Воздушные фильтры

Тутаевский моторный завод освоил производство воздушного фильтра 7511.1109010-10 взамен фильтра 8421.1109010.

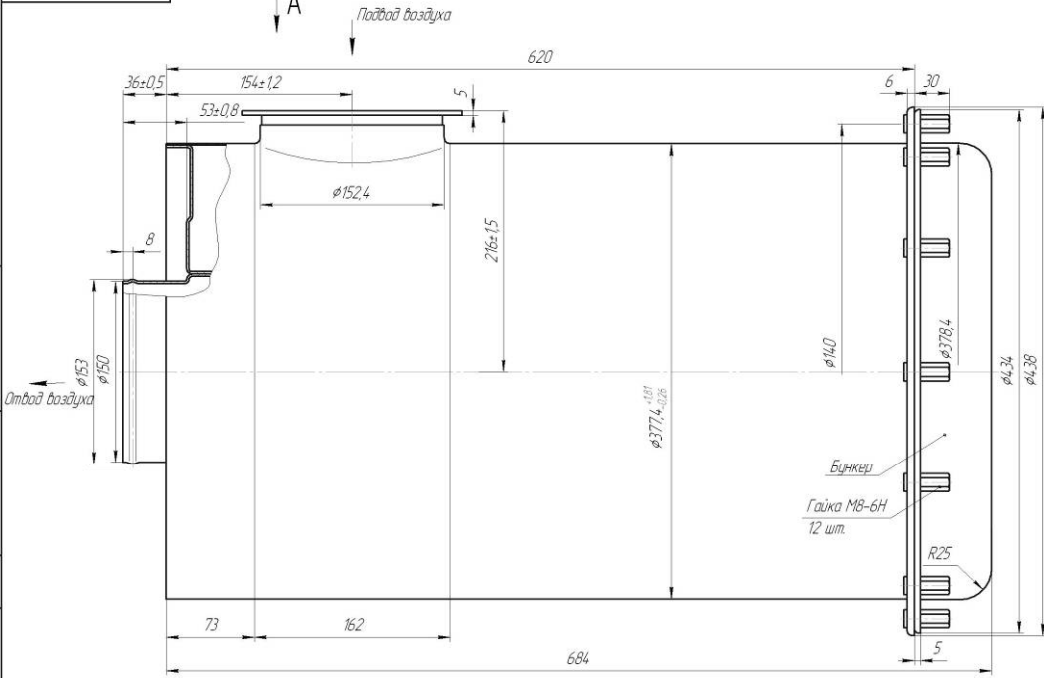
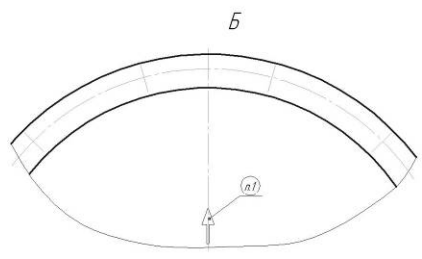
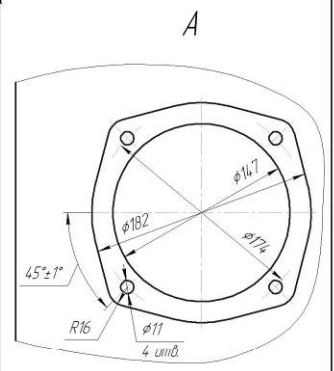
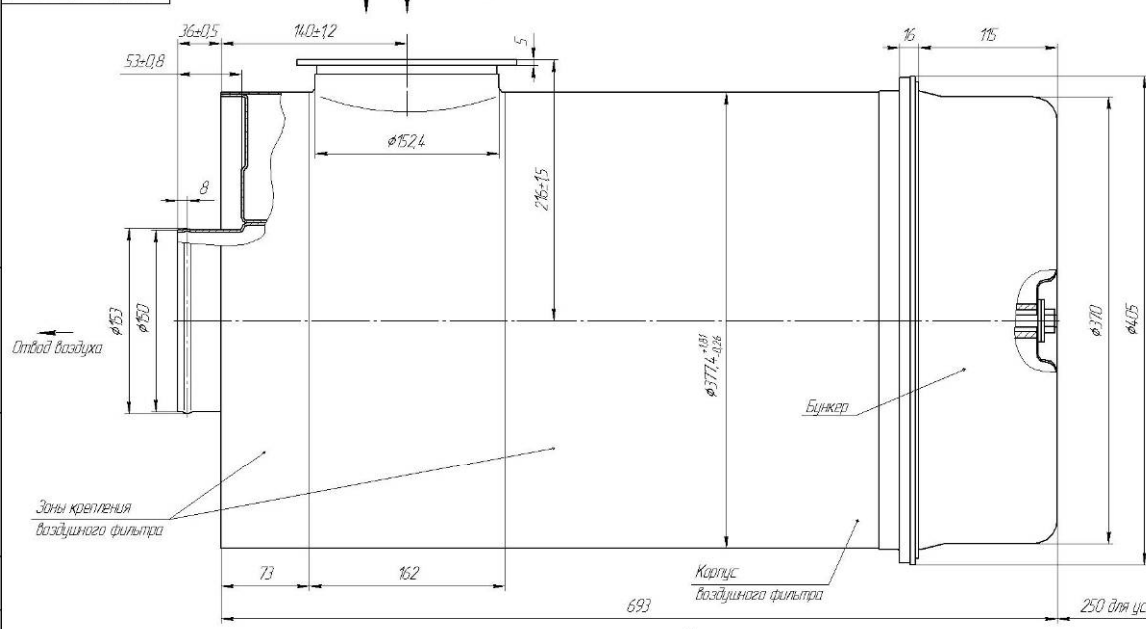
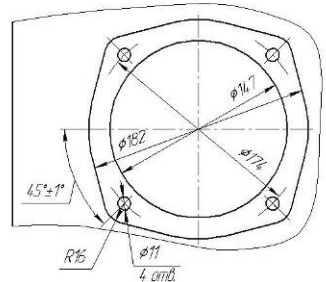
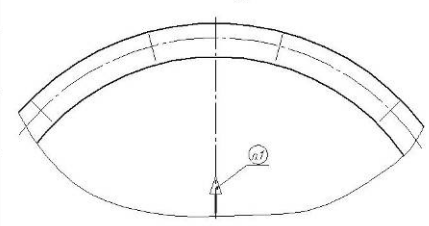
Новый фильтр отличается креплением бункера (задней крышки) – 1 центральная гайка вместо 12 по контуру, а также немного смещённой впускной горловиной (140 мм вместо 154). Габаритные чертежи фильтров см ниже.

Параметры фильтров, типы фильтрующих элементов полностью одинаковы.
